脆弱ポイントと対策 (SKE400 Eソレノイド)

脆弱なブレーキ判定フローの説明資料(資料1-1)の下記の判定項目により、要改善ブレーキ(脆弱なブレーキ)と判定されました。

脆弱ポイントと対策 (SKE400 Eソレノイド)

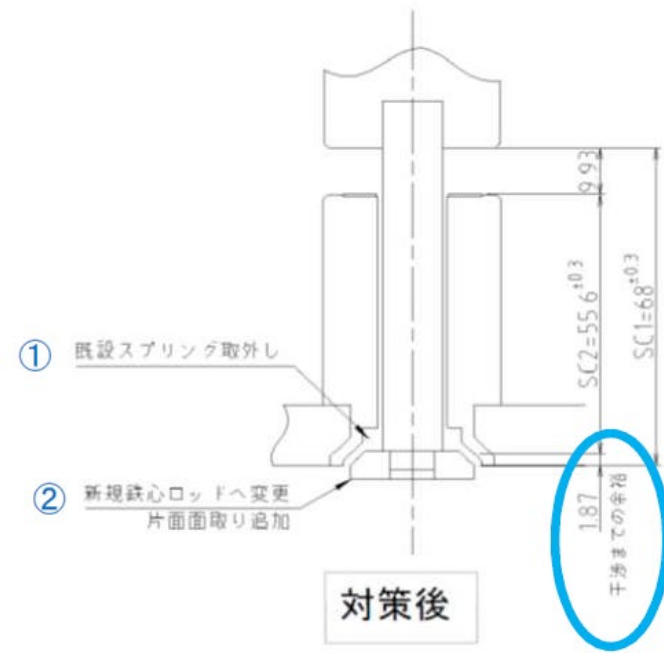
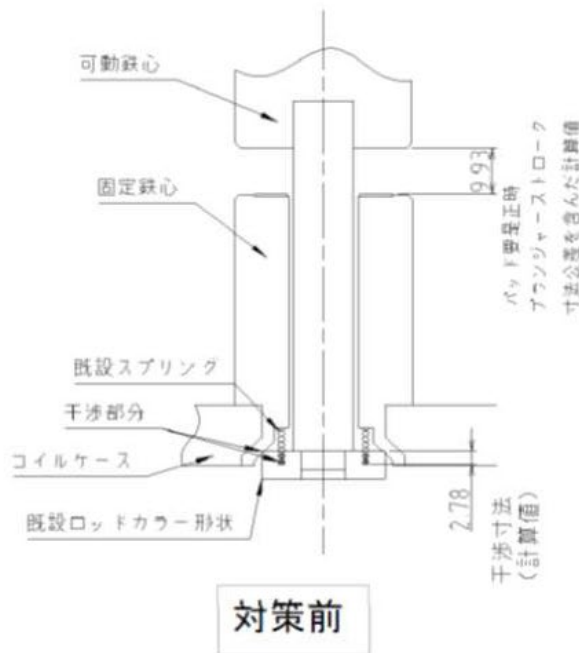
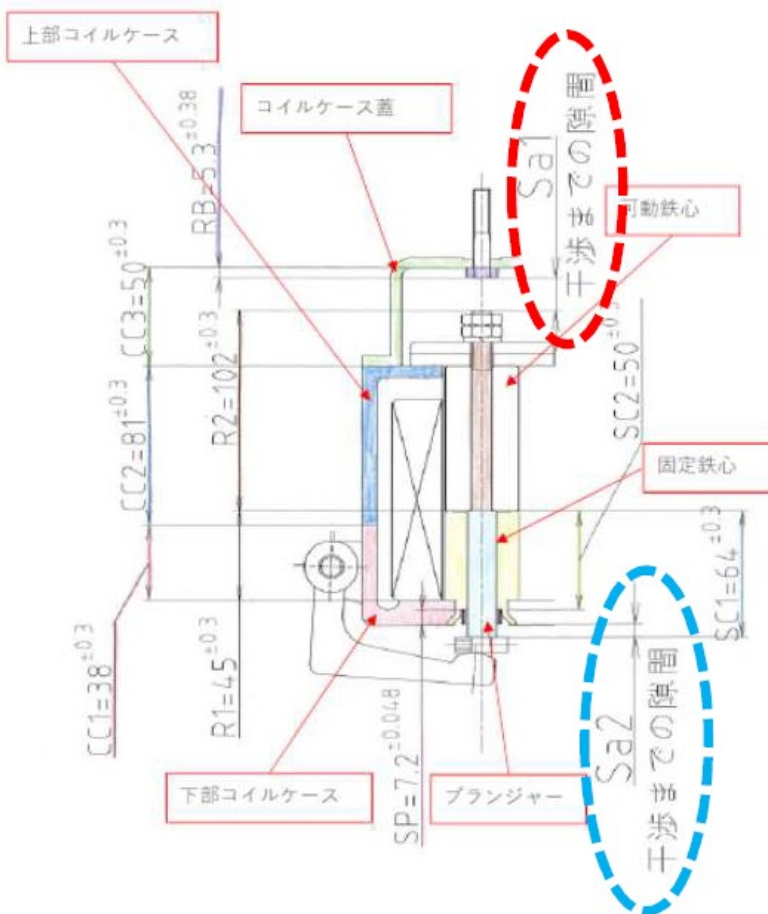
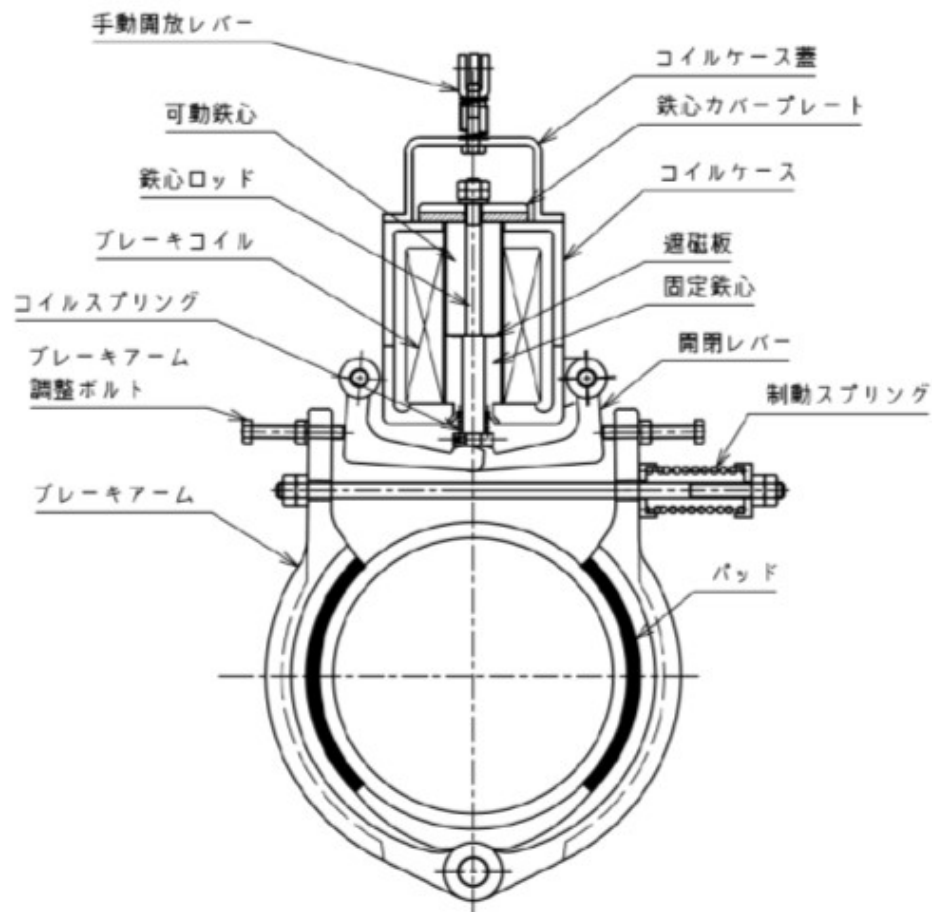
判定項目: ライニング厚さが要是正前はプランジャーの移動が拘束されないことを確認する

カバー蓋部の干渉までの隙間は、4.87mm でOK
プランジャー先端部の干渉までの隙間は、-2.78mm でNG(要改善)
プランジャーの下部が下部コイルケースに干渉するため、プランジャーの移動が拘束されるため要改善ブレーキと判定されました。

②右図の様に、ロッドカラーの形状変更と既設スプリング取り外しにより

カバー蓋部の干渉までの隙間は、4.87mm でOK
プランジャー先端部の干渉までの隙間は、1.87mm でOK
プランジャーの下部が下部コイルケースに干渉するまでの隙間が1.87mm確保されるため要改善ブレーキが改善されます。

- ①新規鉄心ロッドの交換 ②既設スプリングの取り外しにより青丸部の隙間を確保できます。

脆弱ポイントと対策 (SKE400 Dソレノイド)

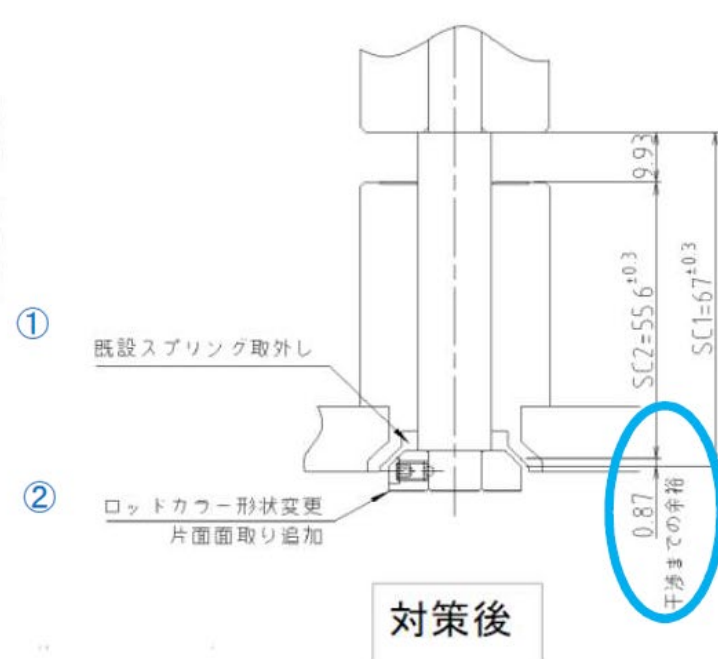
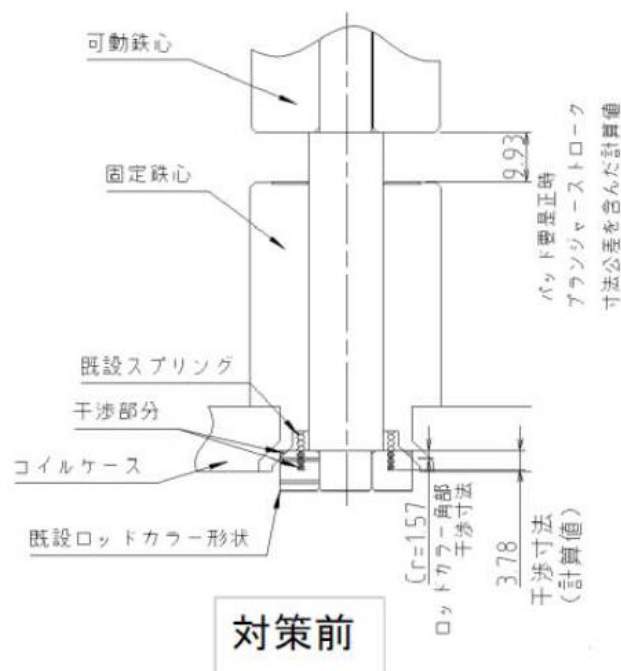
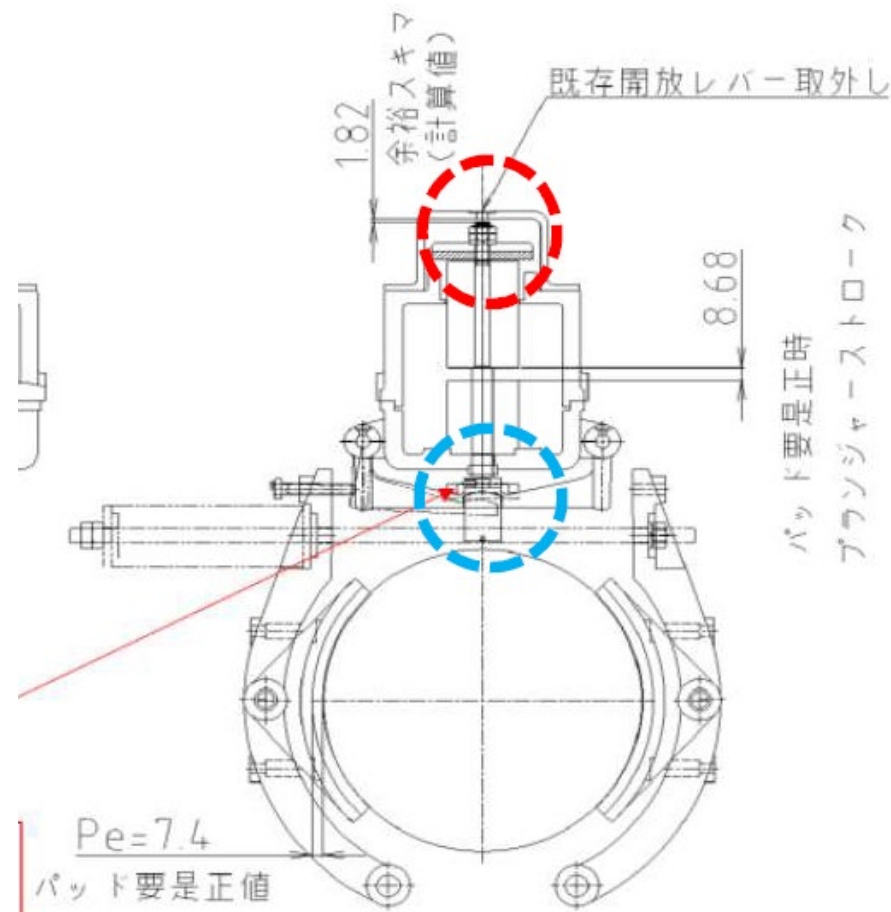
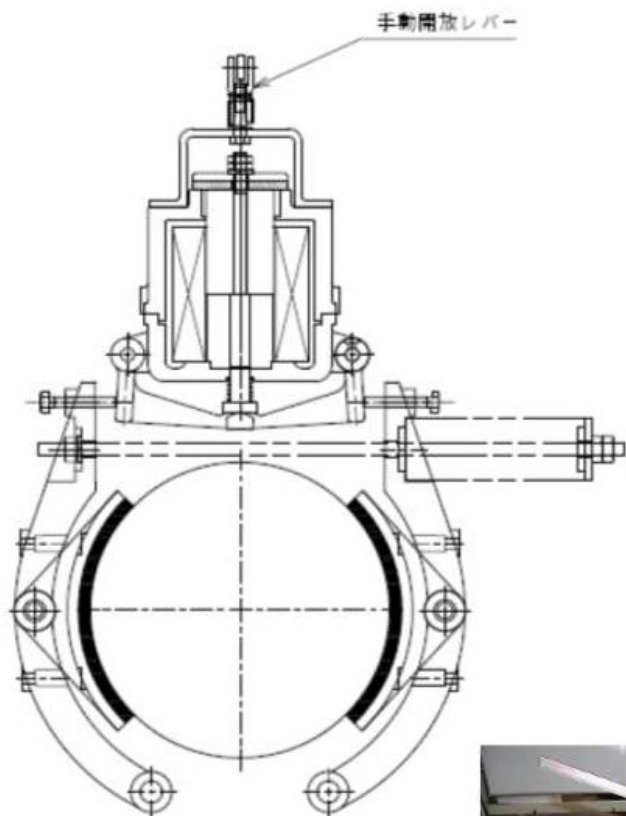
判定項目: ライニング厚さが要是正前はプランジャーの移動が拘束されないことを確認する

カバー蓋部の干渉までの隙間は、4.89mm でOK
プランジャー先端部の干渉までの隙間は、-3.78mm でNG(要改善)
プランジャーの下部が下部コイルケースに干渉するため、プランジャーの移動が拘束されるため要改善ブレーキと判定されました。

②右図の様に、ロッドカラーの形状変更と既設スプリング取り外しにより

カバー蓋部の干渉までの隙間は、4.89mm でOK
プランジャー先端部の干渉までの隙間は、0.87mm でOK
プランジャーの下部が下部コイルケースに干渉するまでの隙間が0.87mm確保されるため要改善ブレーキが改善されます。

改善項目
①新規鉄心ロッドの交換 ②既設スプリングの取り外しにより青丸部の隙間を確保できます。

脆弱ポイントと対策 (SKE500、SKED500 開放レバー有)

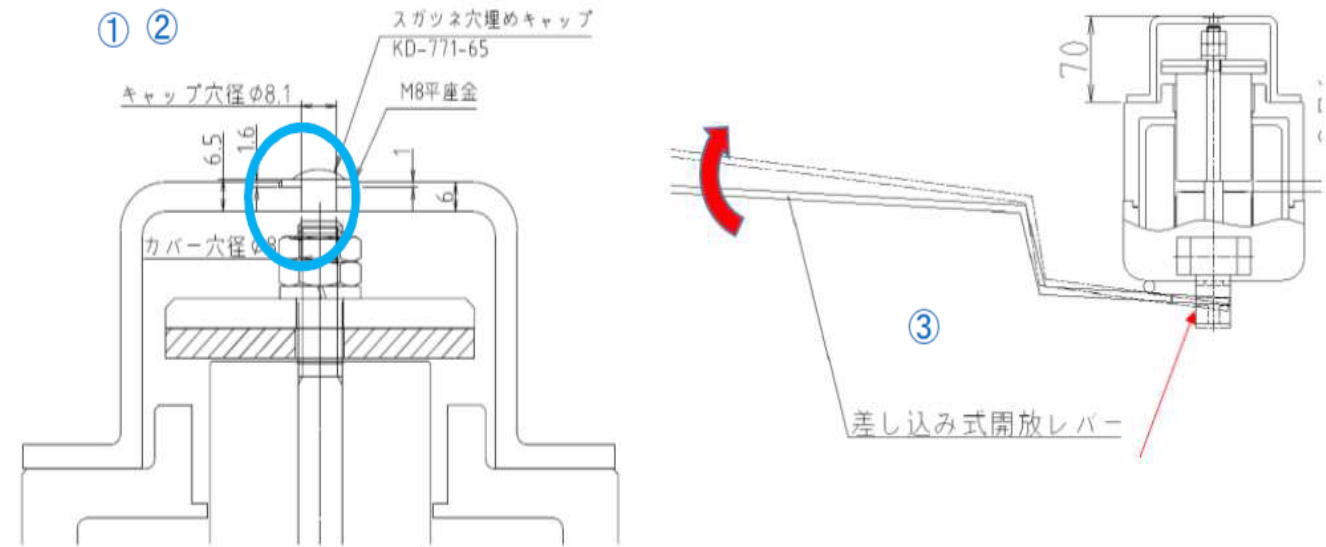
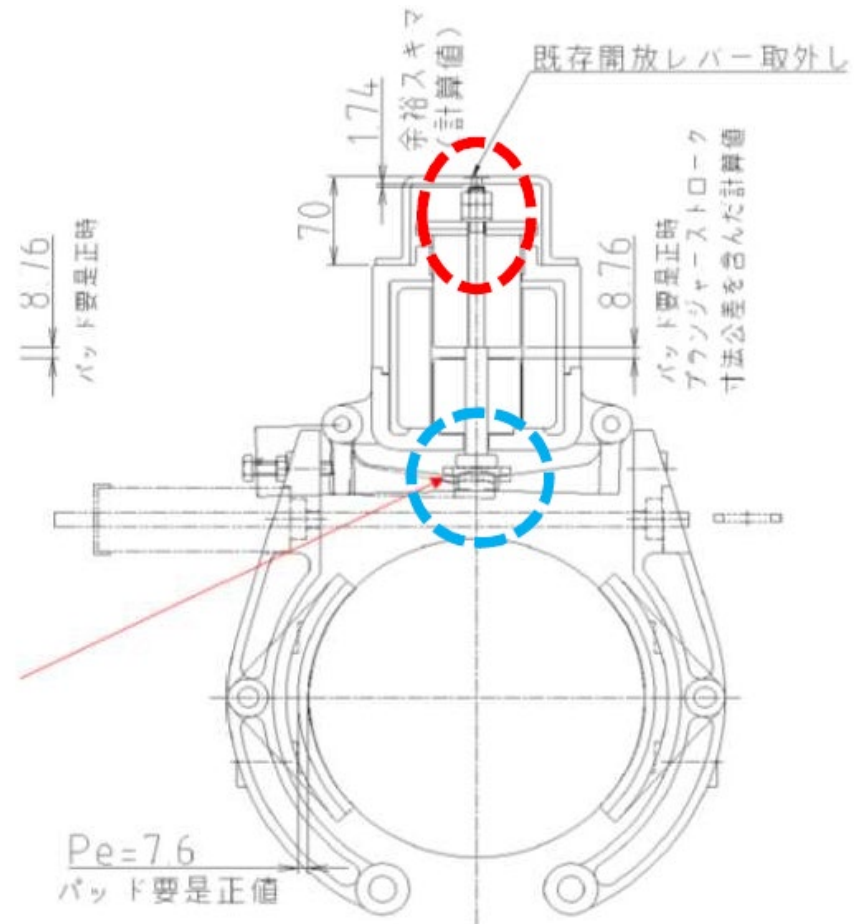
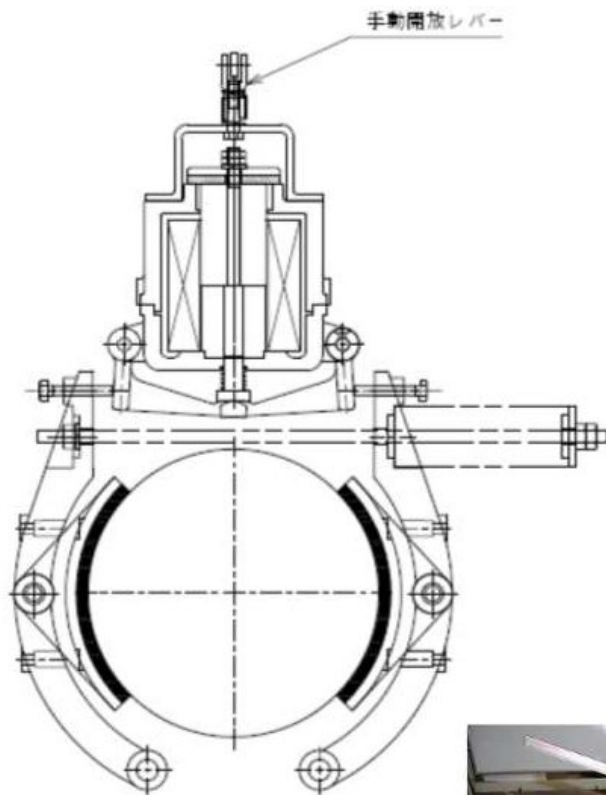
判定項目: ライニング厚さが要是正前はプランジャーの移動が拘束されないことを確認する

カバー蓋部の干渉までの隙間は、 -3.856mm でNG(要改善)

プランジャー先端部の干渉までの隙間は、 1.474mm でOK

プランジャー上部の先端が手動開放レバー取付部品と干渉するためプランジャーの移動が拘束されるため要改善ブレーキと判定されました。

②右図の様に、手動開放レバー取り外しと穴埋め作業により、

カバー蓋部の干渉までの隙間は、 1.824mm でOK

プランジャー先端部の干渉までの隙間は、 1.474mm でOK

プランジャー上部の先端が手動開放レバーと干渉するまでの隙間が1.824mm確保されるため、要改善ブレーキが改善されます。

①手動開放レバーを取り外す。

②手動開放レバー取付穴に接着剤で穴埋めキャップを取り付ける。

③差し込み式開放レバーを設置する。

脆弱ポイントと対策 (SKE750 開放レバー有)

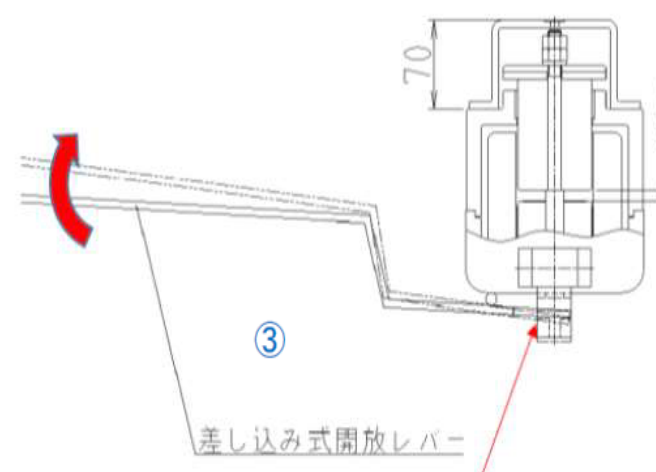
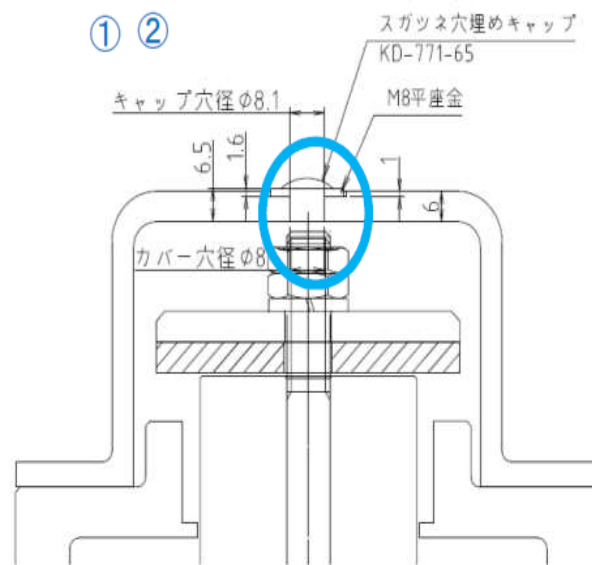
判定項目: ライニング厚さが要是正前はプランジャーの移動が拘束されないことを確認する

カバー蓋部の干渉までの隙間は、**-3.94mm** でNG(要改善)
プランジャー先端部の干渉までの隙間は、**3.64mm** でOK
プランジャー上部の先端が手動開放レバー取付部品と干渉するためプランジャーの移動が拘束されるため要改善ブレーキと判定されました。

②右図の様に、手動開放レバー取り外しと穴埋め作業により、

カバー蓋部の干渉までの隙間は、**1.74mm** でOK
プランジャー先端部の干渉までの隙間は、**3.64mm** でOK
プランジャー上部の先端が手動開放レバーと干渉するまでの隙間が**1.74mm**確保されるため、要改善ブレーキが改善されます。

- ①手動開放レバーを取り外す。
- ②手動開放レバー取付穴に接着剤で穴埋めキャップを取り付ける。
- ③差し込み式開放レバーを設置する。
